Punaiset osuudet = nopeusrajoitusta
alennetaan
Harmaat= ei muutosta rajoituksiin

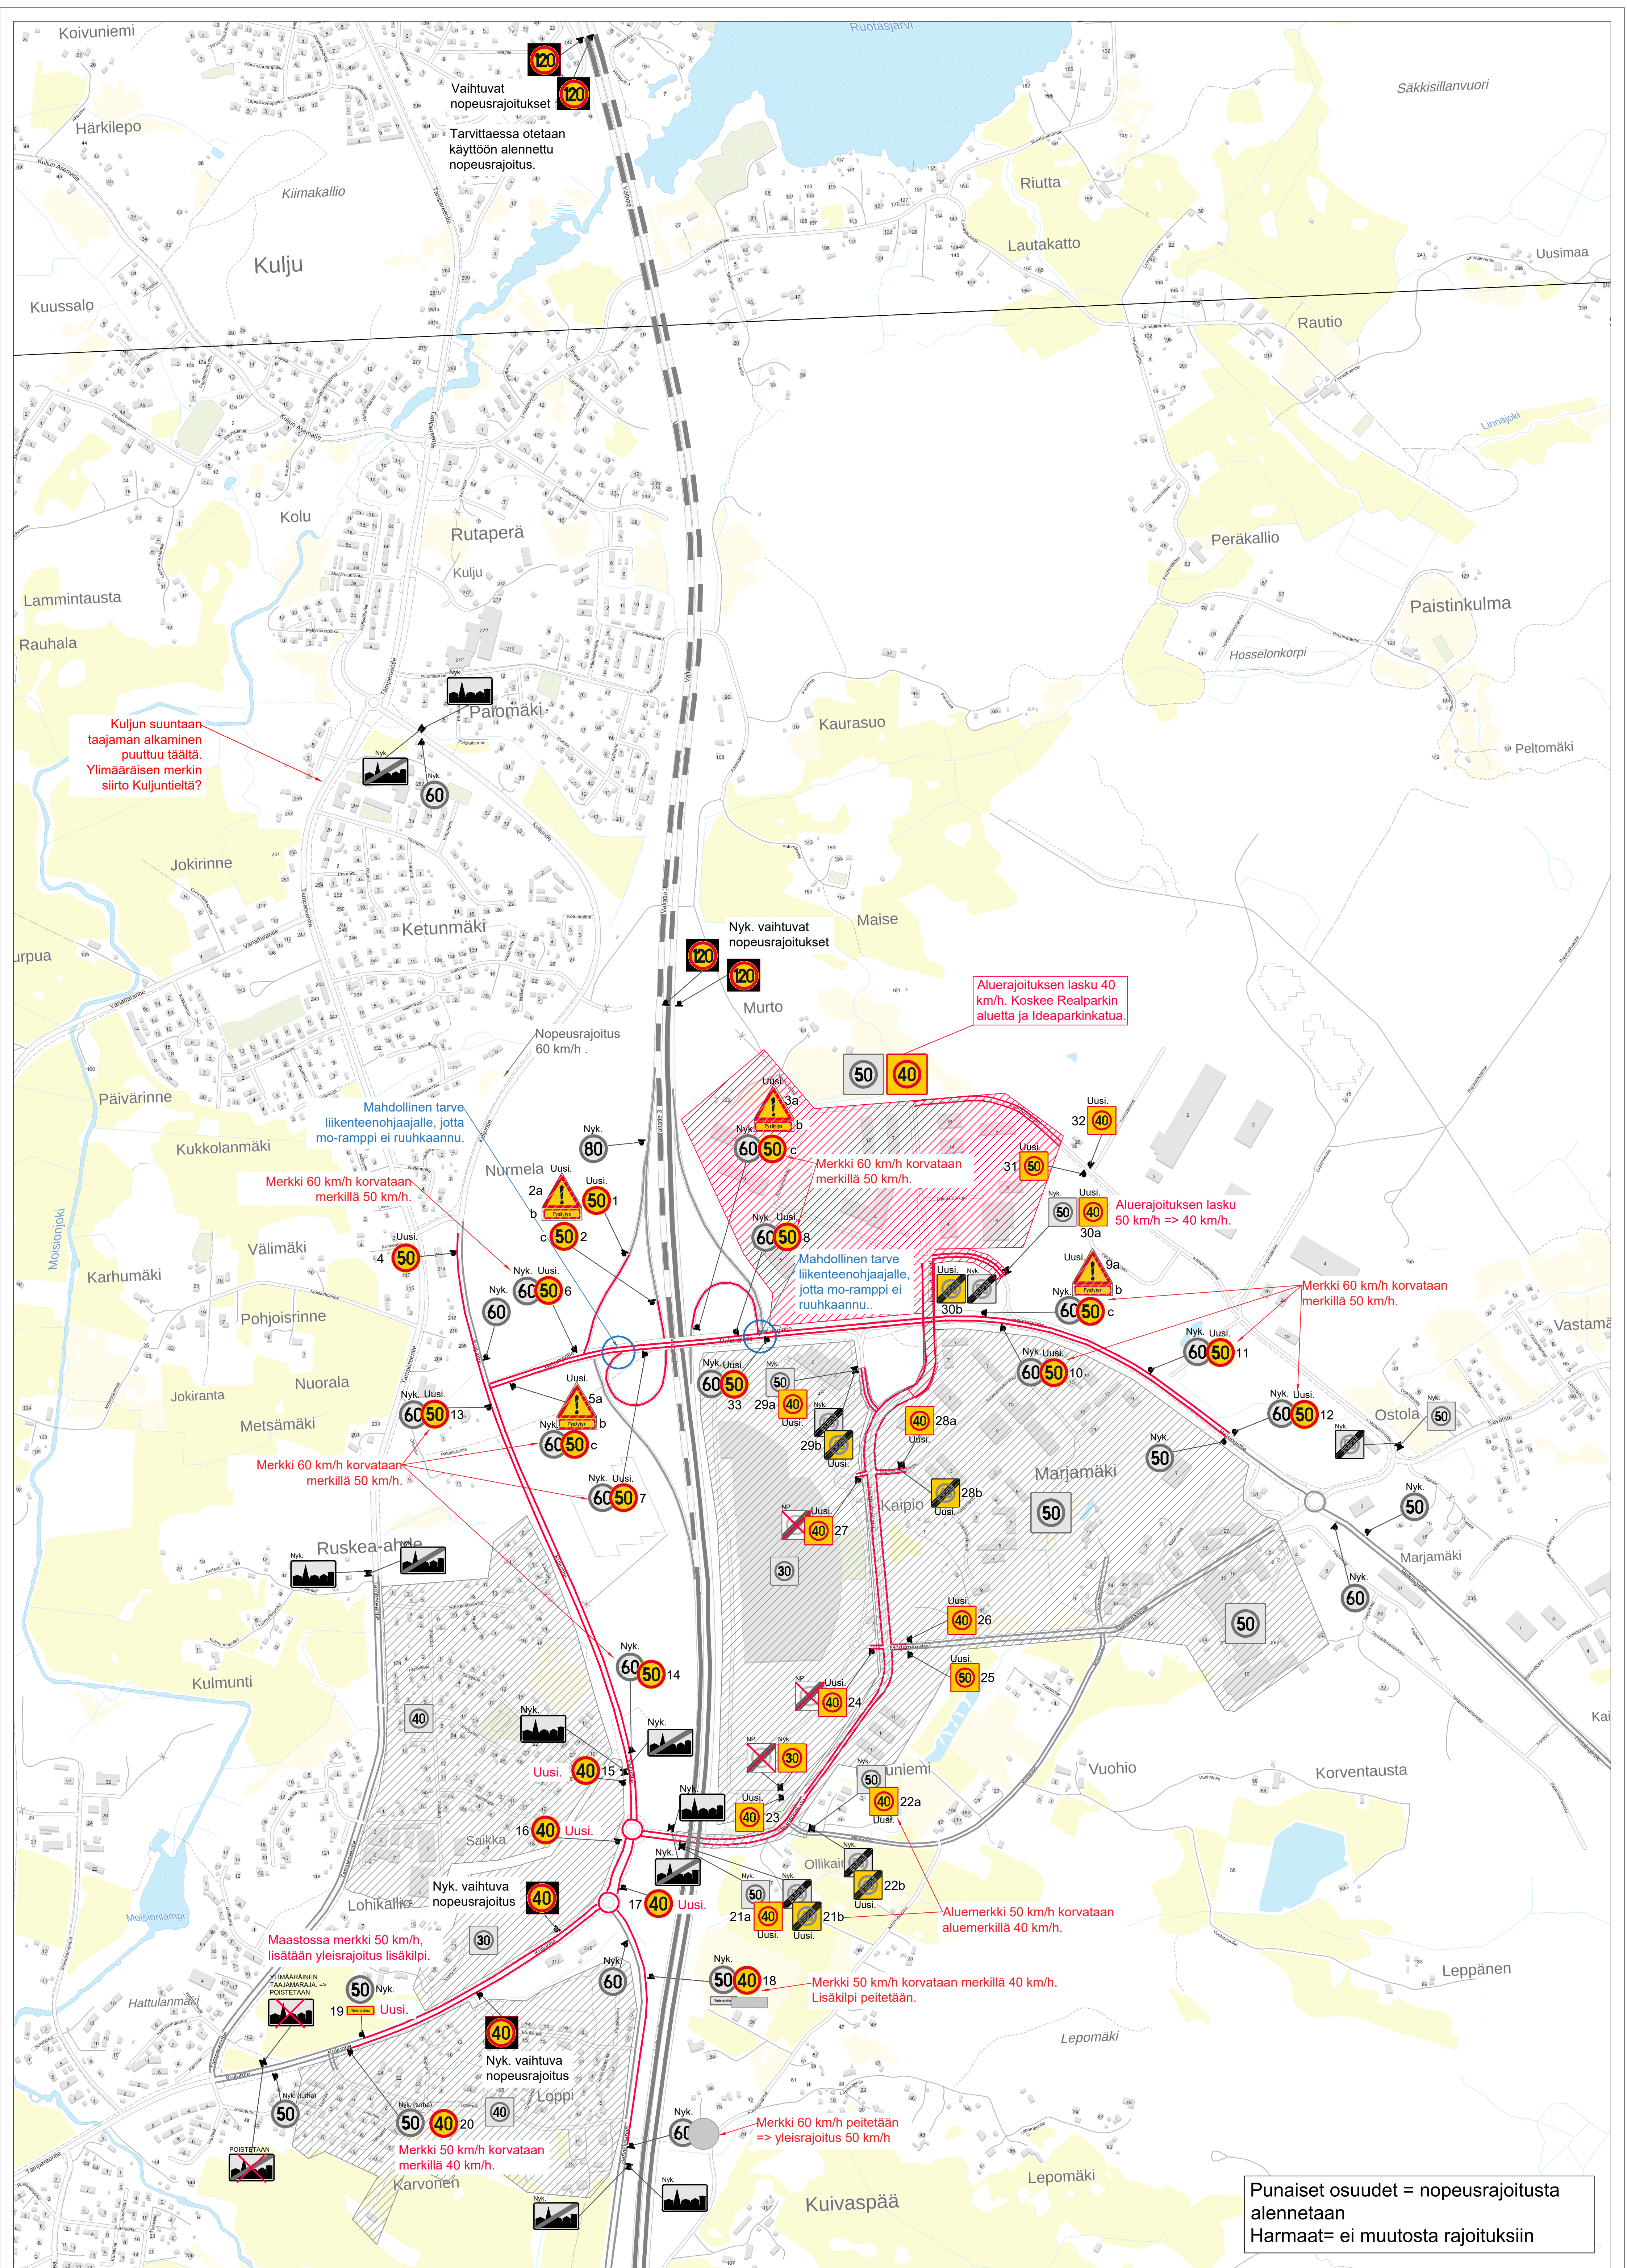
Kuljun suuntaan
taajaman alkaminen
puuttuu täältä.
Ylimääräisen merkin
siirto Kuljuntieltä?

Merkki 60 km/h korvataan
merkillä 50 km/h.

Merkki 60 km/h korvataan
merkillä 50 km/h.

Maaostossa merkki 50 km/h,
lisätään yleisrajoitus lisäkilpi.

Merkki 50 km/h korvataan
merkillä 40 km/h.

Aluerajoituksen lasku 40
km/h. Koskee Realparkin
aluetta ja Ideaparkinkatua.

Mahdollinen tarve
liikenteenohjaajalle,
jotta mo-ramppi ei
ruuhkaannu...

Aluerajoituksen lasku
50 km/h => 40 km/h.

Merkki 60 km/h korvataan
merkillä 50 km/h.

Aluumerkki 50 km/h korvataan
alumerkillä 40 km/h.

Merkki 50 km/h korvataan merkillä 40 km/h.
Lisäkilpi peitetään.

Merkki 60 km/h peitetään
=> yleisrajoitus 50 km/h
